東海第二発電所
重大事故等対策の有効性評価
審査会合における指摘事項の回答

平成29年9月13日
日本原子力発電株式会社

1. 審査会合での指摘事項

有効性評価 2.6 LOCA時注水機能喪失 第2.6-16図 格納容器圧力の推移（その他のグラフも同様）

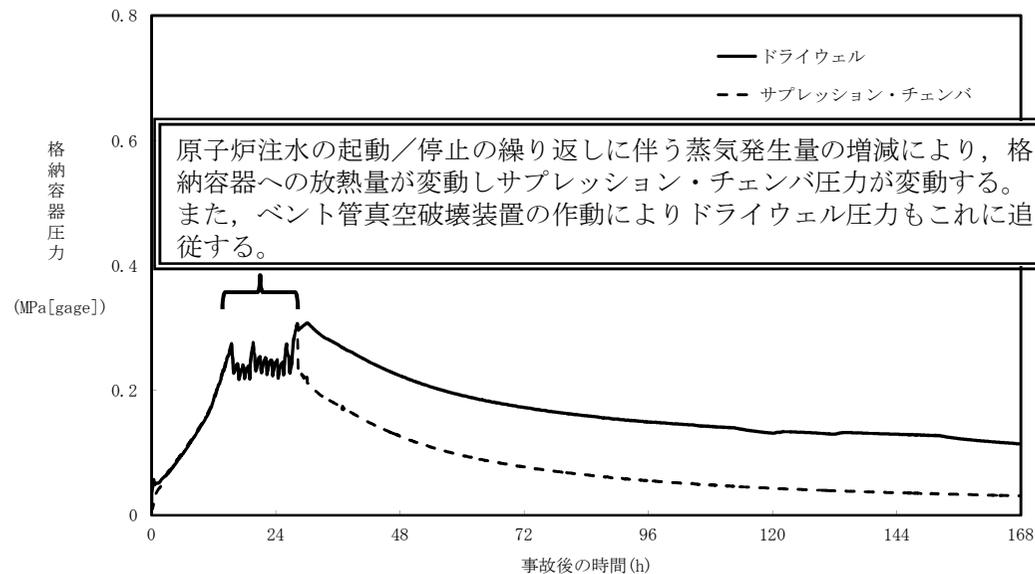
- ・格納容器圧力の推移について、事象発生24時間前後の挙動について、その理由を整理して提示すること。

- ・原子炉注水の起動／停止の繰り返しに伴う蒸気発生量の増減により、格納容器への放熱量が変動し、サブプレッション・チェンバが変動します。また、ベント管真空破壊装置の作動によりドライウェル圧力もこれに追従します。

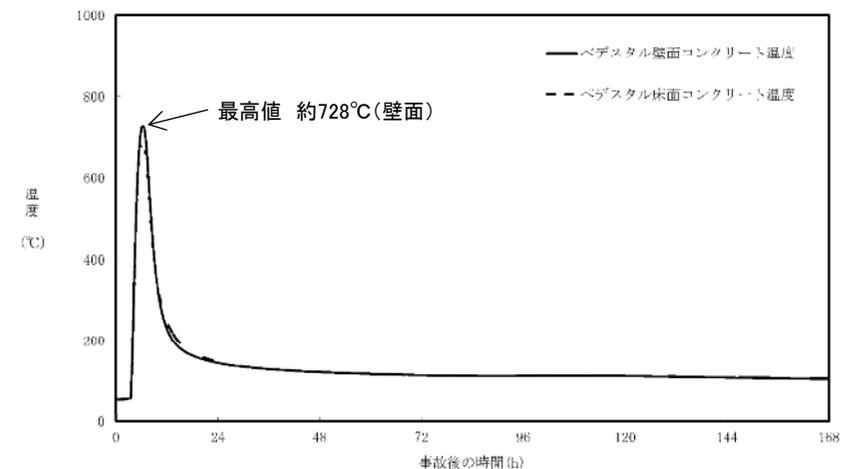
コリウムシールドの侵食が進行した時の厚みと物性値の温度依存性に係る不確かさの重ね合わせについて考え方を整理した資料を提示すること。

- ・有効性評価のベースケース解析においては、コリウムシールドが侵食されないことを評価しているが、金属酸化物との共晶反応によるジルコニア侵食の知見より、重大事故時にコリウムシールドが侵食される可能性は否定できない。また、MAAPコードにおけるMCCI伝熱モデルではコリウムシールドの伝熱物性として固定値を設定していることから、物性値の温度依存性に関して不確かさがある。このため、コリウムシールドの侵食と伝熱物性の温度依存性に係る不確かさの重ね合わせを考慮する。
- ・上記を踏まえた感度解析により影響を評価した結果、ペDESTALのコンクリートの温度最高値は約728℃であり、コンクリートの侵食開始温度である約1,230℃を下回ることから、ベースケース解析と同様に侵食が生じないことを確認した。

図は格納容器下部水温計(0m)の場合のイメージ

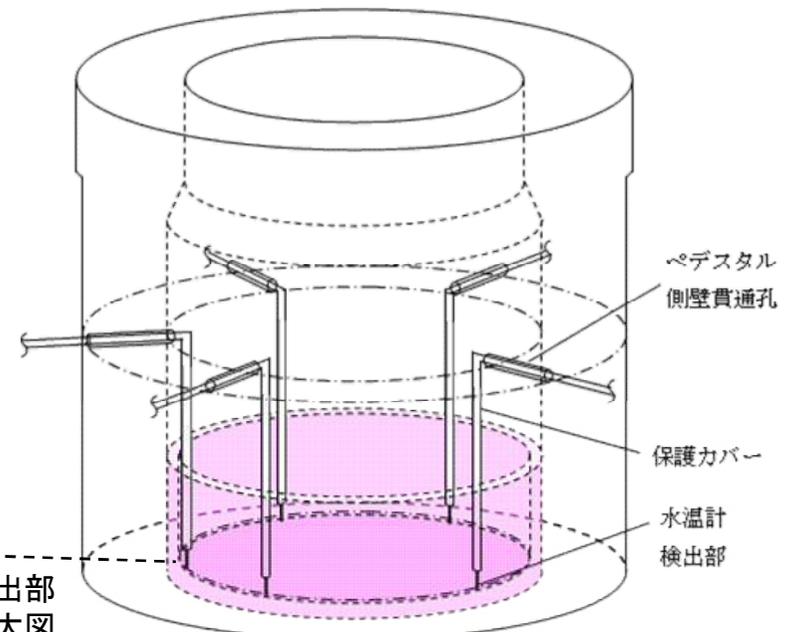
デブリの落下を考慮したペDESTAL(ドライウェル部)のSA環境条件を整理した資料を提示すること。また、ペDESTAL(ドライウェル部)に設置する各計器が、デブリに巻き込まれて落下する構造物によって同時に機能喪失しないことを説明すること(ケーブルの取出し部が分散されて配置されていること等)。

- ペDESTAL内のSA環境条件としては、格納容器破損防止対策の有効性評価において示している各解析結果を包絡する格納容器内環境条件200℃(ピーク温度235℃-5分間)、0.62MPa[gage]を設定している。
- また、ペDESTAL内はRPV破損後のデブリの落下を考慮した以下の設計を採用する。
 - 各計器の検出部及びMIケーブルには金属製の保護カバーを設置(デブリ検知用水温計検出部を除く)し、ペDESTAL内構造物等に付着したデブリの輻射熱から保護する設計とする。
 - 各計器のMIケーブルは、チャンネル毎に別ルートで敷設し、デブリの落下に伴うペDESTAL内構造物等の落下物を考慮した場合においても、複数のチャンネルが同時に損傷し、機能喪失することがない設計とする。
- なお、ペDESTAL内の検出器・MIケーブル、保護カバーは無機物で構成されており、放射線による影響はない。

有効性評価解析における格納容器圧力の推移
(雰囲気圧力・温度による静的負荷(格納容器過圧・過温破損)
(代替循環冷却系を使用しない場合))

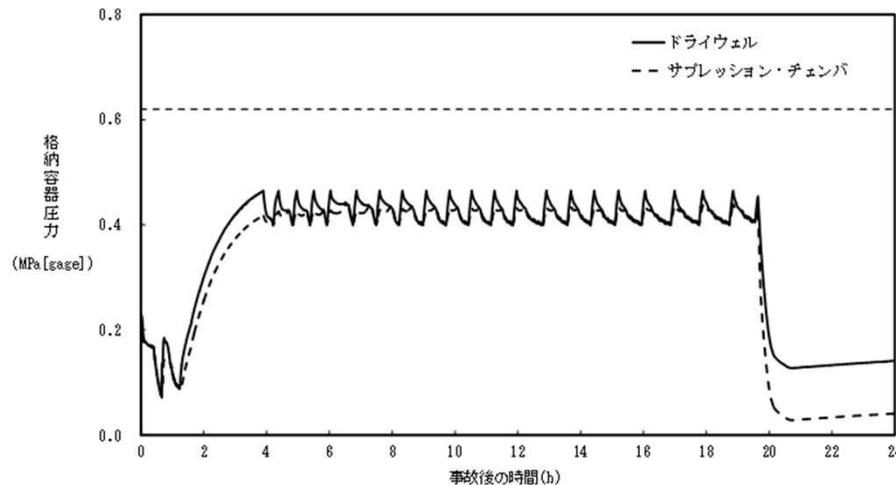
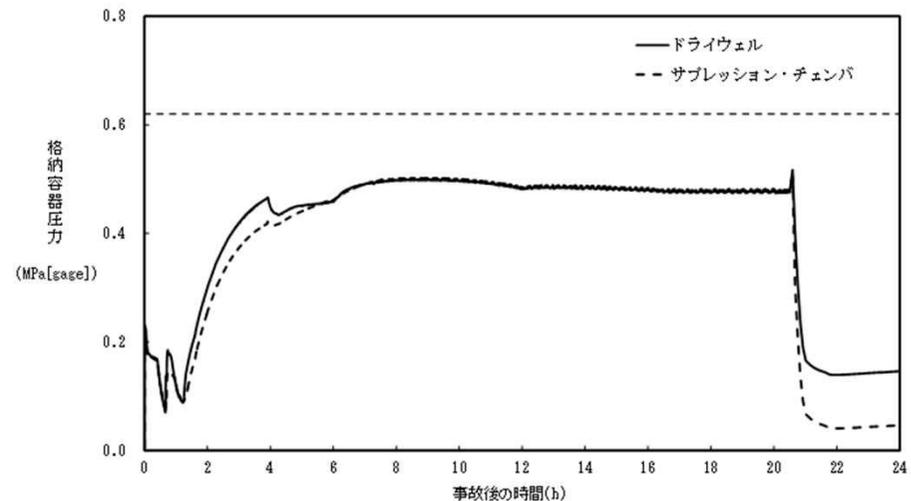
- ・代替格納容器スプレイを連続運転にした場合の影響について、連続運転時の流量調整の頻度を整理し、並行操作がある場合の成立性を整理して提示すること。また、当該実手順と解析条件の関係を整理して提示すること。

- ・連続運転を模擬して102m³/h一定とした場合の解析結果では、流量調整操作を実施することなく格納容器圧力を制御することができる。
- ・実手順のスプレイ流量範囲(130m³/h~102m³/h)で可能な限り連続的なスプレイを実施することを考えると、流量調整の頻度は有効性評価解析(130m³/hで間欠運転)と比較して減少することになる。
- ・上記のとおり、並行操作の頻度を極力下げることとするが、他の操作と並行操作になる場合でも優先度の高い操作を優先して実施することで操作の成立性を確認している(指摘事項の回答No.71参照)。
